Festsetzung des Überschwemmungsgebiets „Berne“ im Landkreis Wesermarsch

Synopse zur Darstellung der Abwägung der Anregungen und Bedenken aus dem Beteiligungsverfahren (TöB-Beteiligung vom 29.04.2025 bis zum 01.06.2025 sowie Öffentlichkeitsbeteiligung vom 22.04.2025 bis zum 23.05.2025)

Abbildung 1 – Lage der im Widerspruch geführten Durchlässe

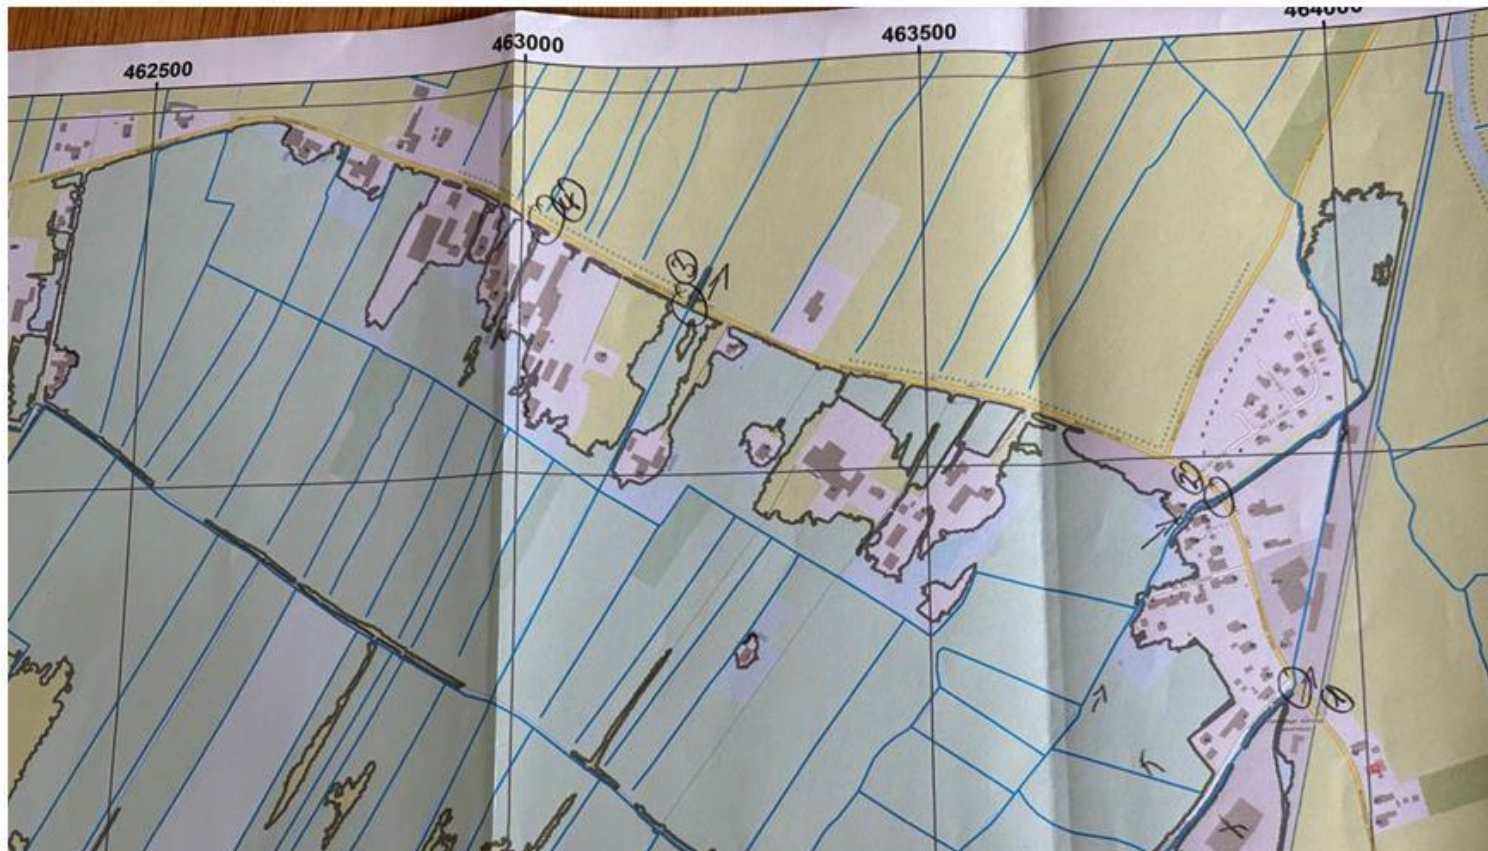
b) Des Weiteren sind nach diesseitigem Dafürhalten die Verrohrungen an der Neuenkooper Straße nicht wie erforderlich berücksichtigt worden, im Einzelnen (Bilder sind in der untenstehenden Abbildung 1 dargestellt): 1. Durchlauf RWG – 80 cm Rohr 2. Brücke Wellmann – Durchlass 2x2m 3. Brücke Geestrandgraben – Durchlass 3x4 m 4. Durchfluss Schwarting / Cassebohm	1. Der Durchlass über das RWG Gelände blieb im Modell unberücksichtigt, da dieser stark verkrautet und die Leistungsfähigkeit durch Sedimentation nicht mehr gegeben ist, dennoch wurde ein Test mit angeschlossenem Durchlass durchgeführt, mit dem Ergebnis, dass der Durchlass keine nachweisliche Auswirkung auf das ÜSG besitzt. 2. Durchlass „Brücke Wellmann“ wurde insofern berücksichtigt, als dass ausschließlich die Gewässersohle ohne Brückentisch im Modell abgebildet wurde. 3. Die Brücke Geestrandgraben wurde insofern berücksichtigt, als dass ausschließlich die Gewässersohle ohne Brückentisch im Modell abgebildet wurde. 4. Durchlass konnte bei der damaligen Ortsbegehung nicht identifiziert werden. In dem oben genannten Test wurde der Durchlass mit einem Durchmesser von 60 cm berücksichtigt. Es konnten keine nachweislichen Auswirkungen auf das ÜSG festgestellt.

1. Durchlauf RWG - 80 cm Rohr
2. Brücke Wellmann – Durchlass 2x2 m
3. Brücke Geestrandgraben – Durchlass 3x4 m
4. Durchfluss Schwarting / Cassebohm
